APPROFONDIMENTO CANALI CANDIANO E BAIONA,
ADEGUAMENTO BANCHINE OPERATIVE ESISTENTI,
NUOVO TERMINAL IN PENISOLA TRATTAROLI E
RIUTILIZZO MATERIALE ESTRATTO IN ATTUAZIONE
AL P.R.P VIGENTE 2007 - I FASE - PORTO DI RAVENNA

oggetto BANCHINE
BANCHINA D - TRATTAROLI NORD
RELAZIONE SULLE CRITICITÀ - BANCHINA D - CEMENTILCE (TRATTAROLI NORD)

codice
1114-E-BAD-GEN-RG-02-0

Figura 12 – Trattaroli Nord – Progetto Definitivo – Sezione intervento

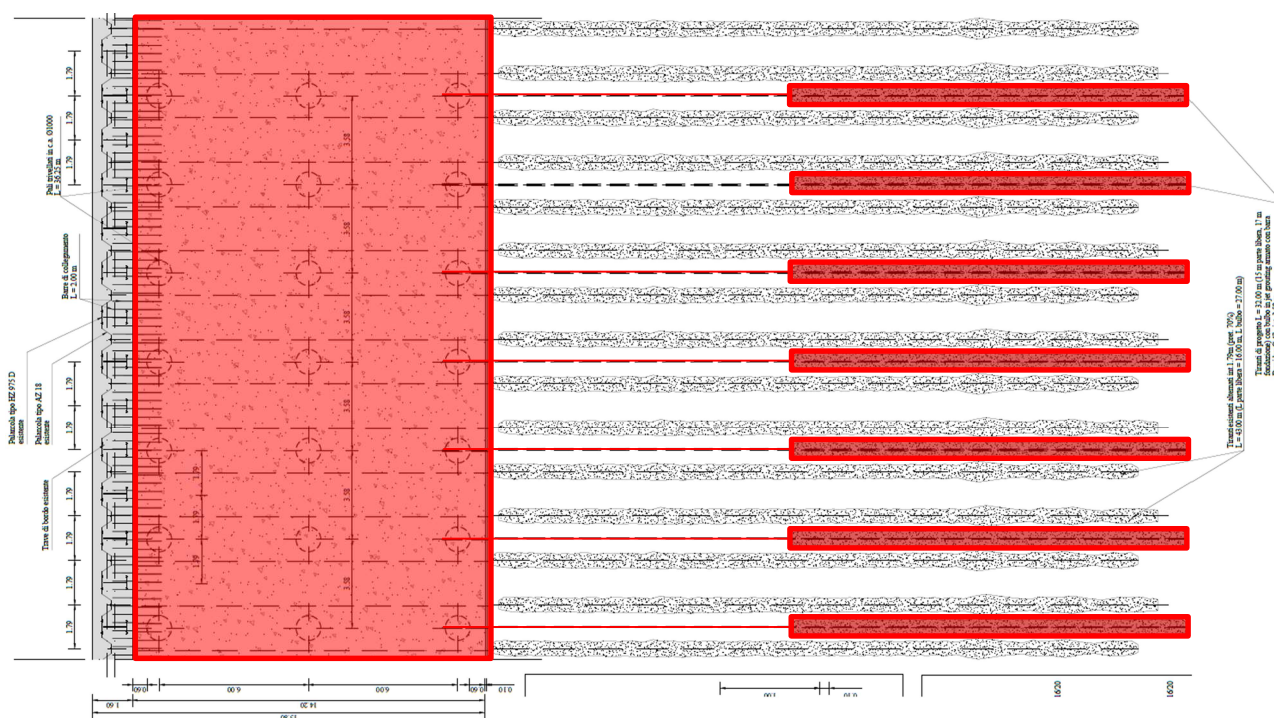
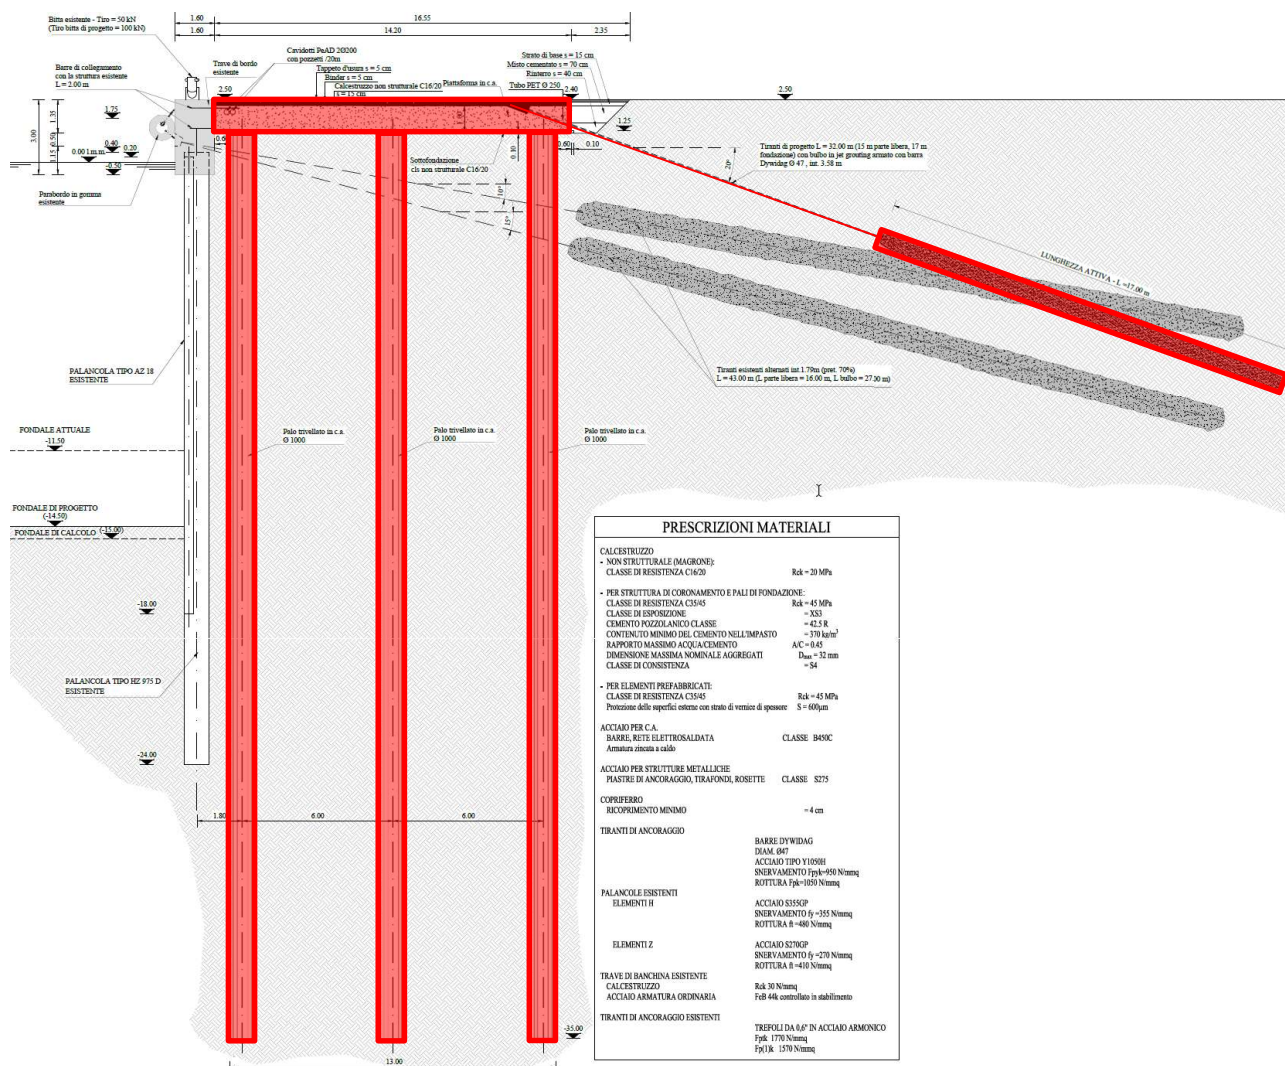
Nel PD i pali della prima fila sono posti ad una distanza relativamente all'asse strutturale pari ad 1,80 m da quella del palancoleto esistente frontale. Questo significa avere una distanza fisica tra le strutture pari a 70-80 cm che secondo la scrivente è molto ristretta.

Infatti, in fase di vibroinfissione del lamierino eventuali sollecitazioni impulsive indotte alla struttura combinata in acciaio di cui non si conoscono le caratteristiche meccaniche residue, potrebbero pregiudicarne la stabilità. Nelle soluzioni di PE si intende per tale motivo predisporre una distanza minima di 1,0-1,5 m tra le strutture al fine di evitare o quanto meno limitare qualsiasi interazione tra le stesse, unita al cambio di tecnologia con CFA che permette di avere minor interferenza con le strutture esistenti.

Nel PD il bulbo di ancoraggio rientra completamente all'interno dello strato sabbioso liquefacibile che potrebbe in caso sismico ridurre se non annullare completamente la capacità portante del tirante stesso. Il tirante esistente infatti risulta inclinato di 10°. Questa condizione potrebbe portare ad una possibile interferenza tra i due bulbi dal momento che la distanza di interasse tra i due risulta inferiore ai 90 cm, con conseguente inefficienza funzionale di entrambi.

Per questo motivo nelle soluzioni si è cercato di evitare l'installazione dei tiranti che abbiano il bulbo resistente all'interno dello strato sabbioso, mediante impiego di tiranti con angolo maggiore o uguale a 35° in modo da tenere il bulbo negli strati inferiori ed in caso interferire con l'esistente bulbo solo nella parte libera del tirante.

Figura 14 – Trattatoli Nord – Progetto Esecutivo Soluzione – Sezione intervento

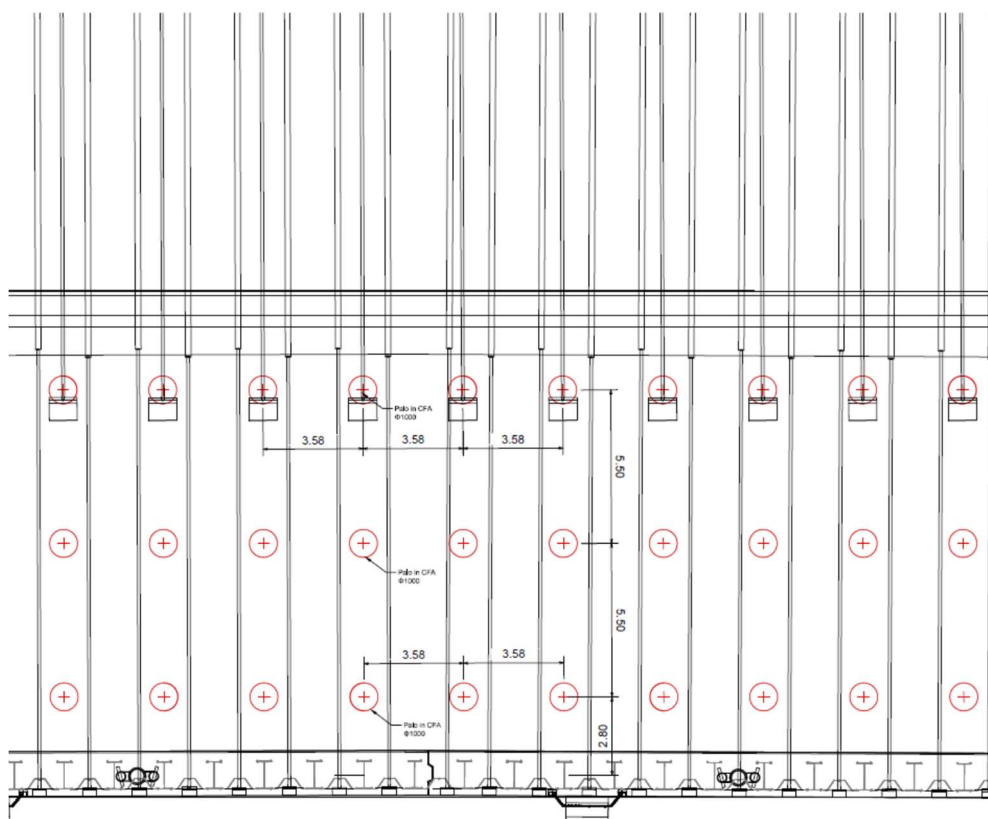
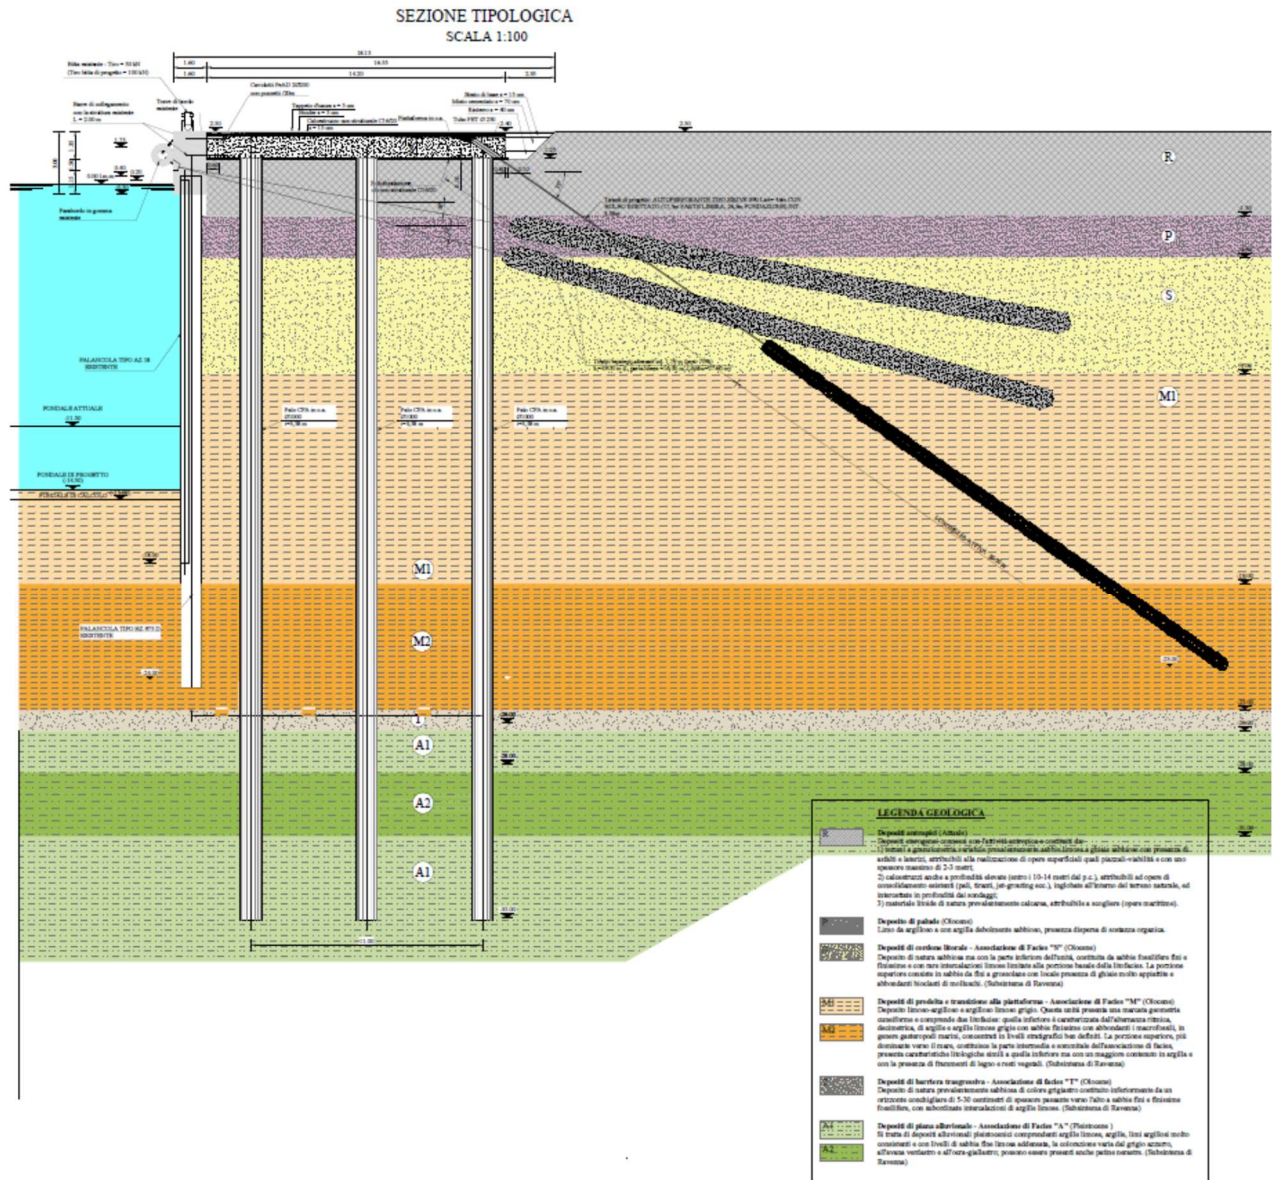
Per svincolare la progettazione dalla probabilità di liquefazione e dalle conseguenze che potrebbe portare, nonché per risolvere le criticità sopra riassunte, la proposta di adeguamento della banchina prevede:

- Pali CFA di diametro $D=1000$ mm fila 1 (distanziati almeno 1,5m dal palancoato) e pali CFA $D=1000$ mm fila 2-3 – interasse= $3,58$ m;
- Tirante aggiuntivo con barra autoperforante tipo Sirive S90 inclinazione 35° – interasse $3,58$ m D_{calc} bulbo 250 mm $L_{tot}=44$ m ($17,5$ m parte libera, $26,5$ m fondazione);
- Tiranti esistenti alternati int. 1.79 m (pret. 70%) $L = 43.00$ m (L parte libera = 16.00 m, L bulbo = 27.00 m) inclinazione 10° - 15° ;
- Trave di banchina di banchina esistente solidarizzata ai nuovi ed i vecchi elementi strutturali - estradosso a $+2,50$ m su l.m.m.
